**NOTICE DESCRIPTIVE DES MODIFICATIONS
APPORTEES AU REGLEMENT DE LOTISSEMENT (PA-10)
AVRIL 2016**

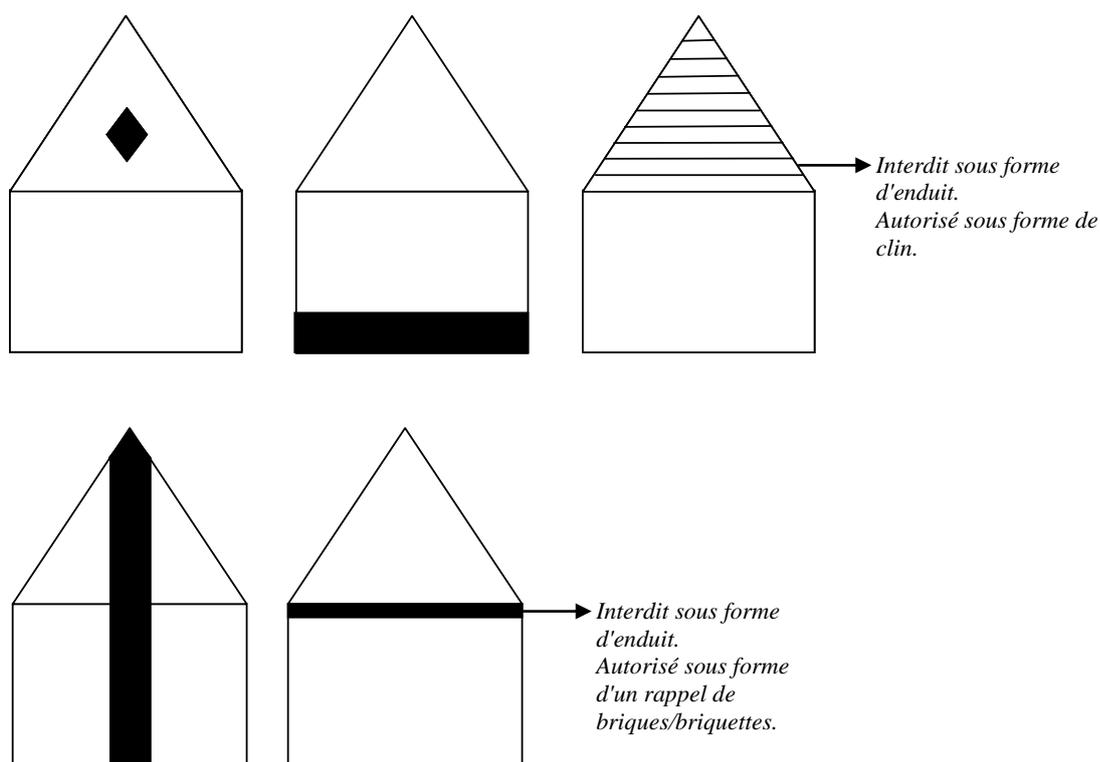
En cas de pignon aveugle, une obligation d'habillage est posée. Les dispositifs exclusivement autorisés sont les suivants :

- clin rapporté sur la pointe du pignon, ou composition d'enduit imitant le clin,

- Modénature : frise de briques/briquettes au niveau de l'égout de toiture, sur deux rangs au minimum,

- bichromie (deux couleurs d'enduits différentes), selon la disposition suivante :
